島根原子力発電所保安規定審査資料	
資料番号	保-09
提出年月日	2024年1月15日

島根原子力発電所
新規制基準への適合性確認に係る
保安規定変更認可申請（補正）について
（原子力安全文化の育成および維持活動体制の見直し）
コメント回答

2024年1月
中国電力株式会社

【今後の活動体制】

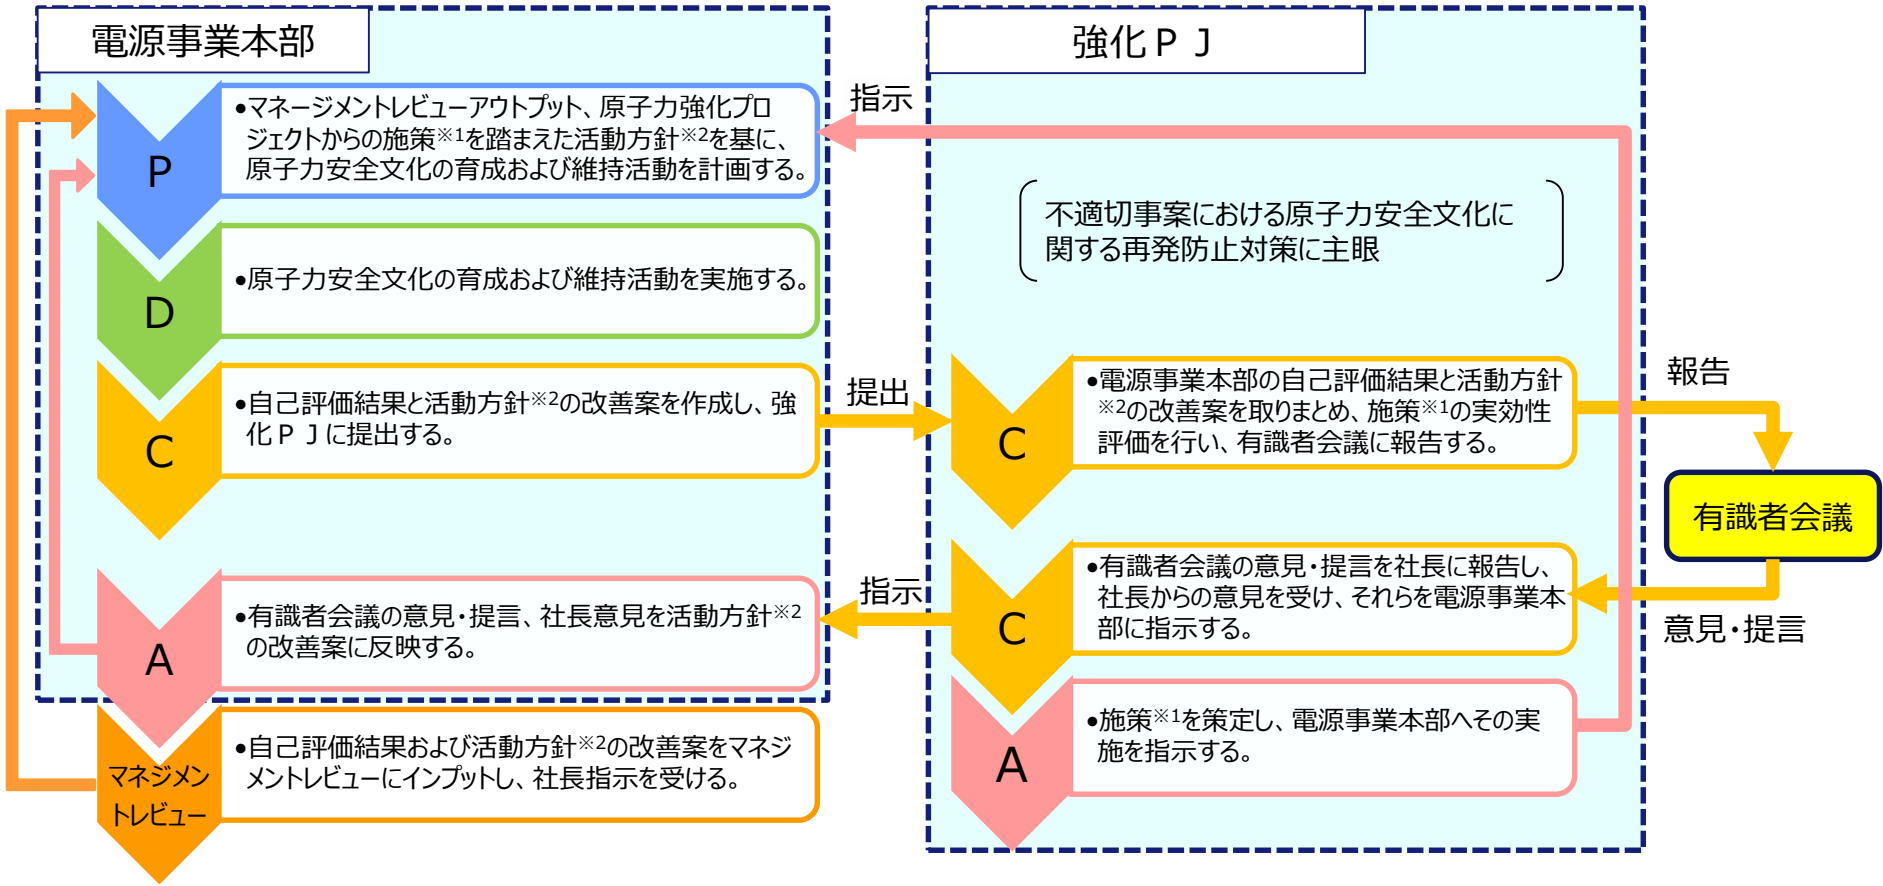
- 電源事業本部において、自主的に改善策を策定・実施しにくい仕組み
- 改善策が、顕在化した不適切事案への対応にとどまり、未然防止を含む将来に向けて先取りした取組みの視点到弱

- 原子力安全文化全般にわたる活動に一貫性を保ちながら、未然防止を含め先取りした改善策を策定・実施する。
- 強化PJを廃止し、原子力安全文化全般にわたる活動を電源事業本部に集約
 - 有識者会議の意見・提言、社長からの意見の活動方針改善案への反映は継続

原子力安全文化の育成および維持活動体制見直し前後の仕組み（PDCAサイクル）（見直し後）

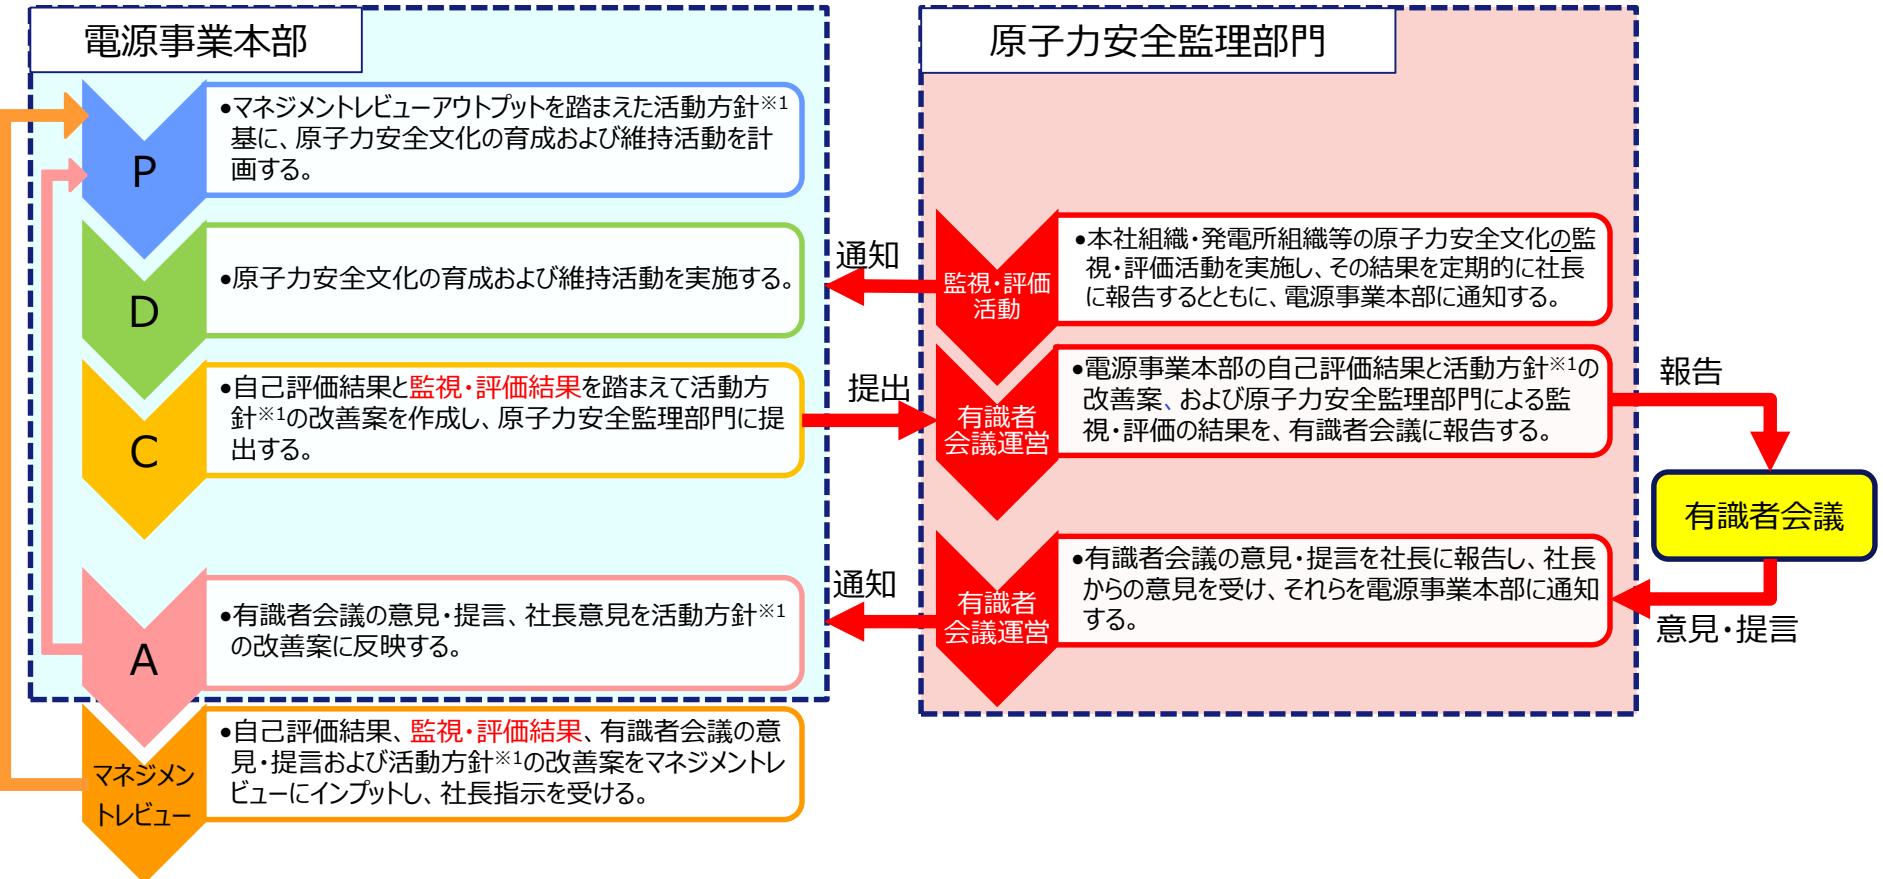
- 強化P Jが電源事業本部に対して施策※1を指示しており、本来P D C Aサイクルを統括すべき電源事業本部において、自主的に改善策を策定・実施しにくい仕組みとなっている。
- 強化P Jは、点検不備問題等の顕在化した不適切事案における原子力安全文化に関する再発防止対策に主眼を置いているため、未然防止を含む将来に向けて先取りした取組みを行う視点到に弱みがある。

- 電源事業本部は、一貫して原子力安全文化の育成および維持活動に取り組み、未然防止を含めプロアクティブ（能動的、先取り）に改善策を策定・実施する。
- 原子力安全監理部門は、電源事業本部とコミュニケーションを密に取りながら、独立した立場で監視・評価活動を行うとともに、有識者会議の運営を行う。

【体制の見直し前】

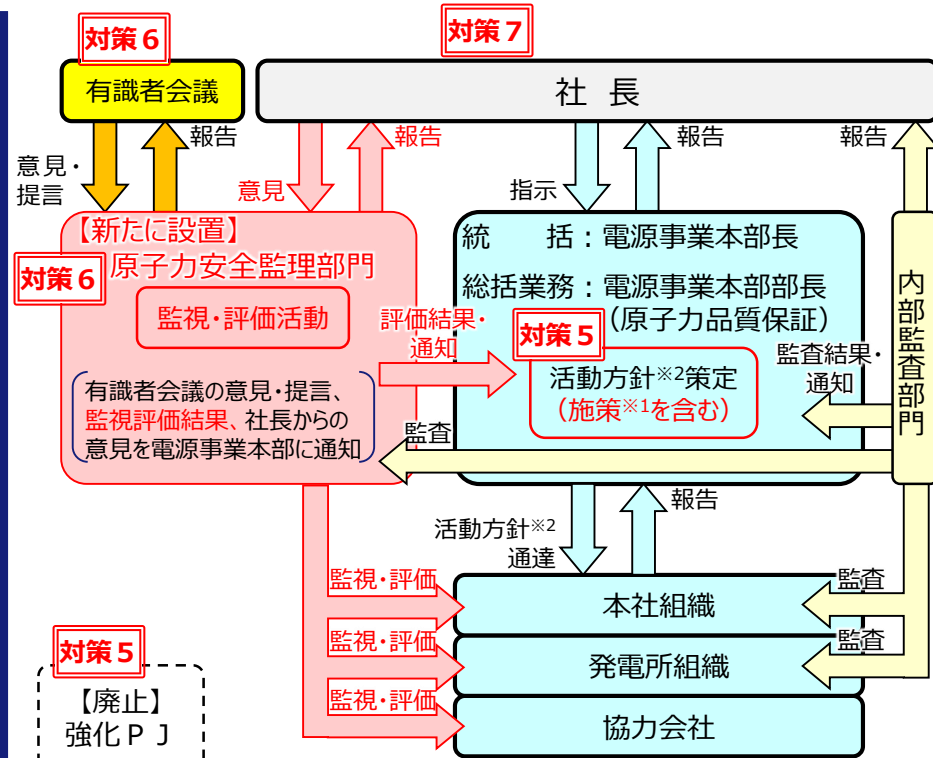
- 強化PJを廃止し、原子力安全文化の育成および維持活動は電源事業本部に集約する。
- 独立した立場で監視・評価活動を行うため、社長直属の原子力安全監理部門を設置する。

- 対策5：原子力安全文化の育成および維持活動体制の見直し
- 対策6：原子力安全監理部門の設置
- 対策7：不適切事案からの原子力安全文化に係る教訓の継承
